# Trysil ungdomsskole

## Brannteknisk tilstandsvurdering, F-002

2016-02-21 Oppdragsnr.: 5152989

6d *Branncelleoppdeling*

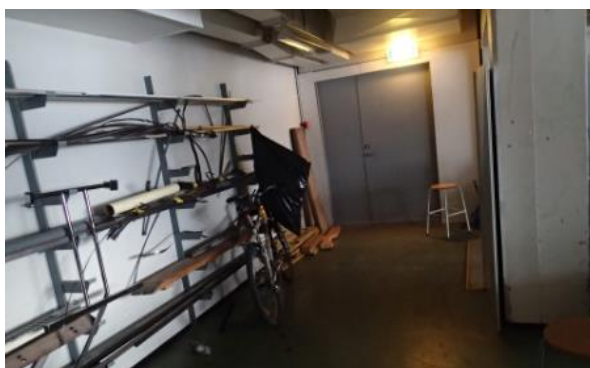
**Rømningskorridor i underetasje**

018 Korridor og 019 Korridor er i utgangspunktet én rømningskorridor med to rømningsretninger. Den ene rømningsretningen leder til hovedtrapperom og den andre retningen har utgang direkte til det fri.

018 Korridor var stengt (låste dører) og utilgjengelig som rømningsvei. Dette medfører at prinsippet om utgang fra branncelle (bl.a. 024 Elevgarderobe, 008 Renhold personal og 006 Forming/tegning/tekstil) til rømningskorridor med to uavhengige rømningsretninger bortfaller. Korridoren må være tilgjengelig for rømning, noe som betyr at dørene i korridoren ikke kan være låst.

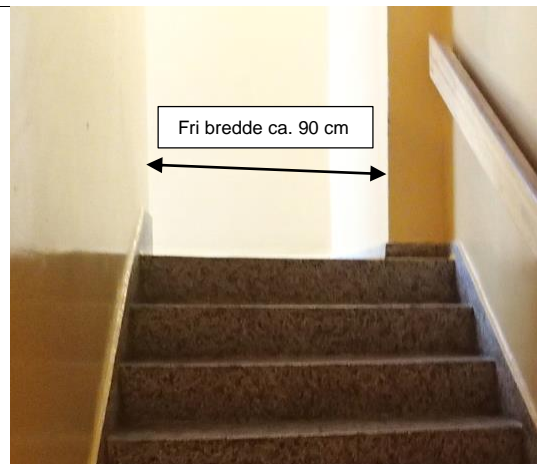
11c	<p><i>Låsesystem</i></p> <p># 11-12</p> <p><b>Elevgarderobber</b></p>	<p>På dører i utgang fra elevgarderobber er det smekklåser som gjør at det ikke er mulig å vende tilbake. I samtale med vaktmester finnes det grunner til hvorfor det er valgt en slik løsning akkurat her. Et slikt låsesystem er imidlertid uheldig dersom rømningsveien skulle være blokkert og det er behov for å rømme inn igjen i garderobene. Det må gjøres en vurdering ift. hvordan dette kan løses. Et forslag er å ha elektrisk låskasse eller sluttstykke som er forriglet til skolens brannalarmanlegg, samt KAC (grønn nødknapp).</p>	2
Info	<p><i>Forrigling av dører til brannalarmanlegg</i></p> <p><b>Hele bygget</b></p>	<p>Ingen av dørene på TUS er forriglet mot bygningens brannalarmanlegg. Forutsatt at alle dører i rømningsvei er ulåste, og at det er mulig å rømme tilbake til branncellen (forutsettes at tiltak jmf. ID 6d og ID 11c er fulgt opp), er det ikke nødvendig med forrigling opp mot brannalarmanlegget.</p>
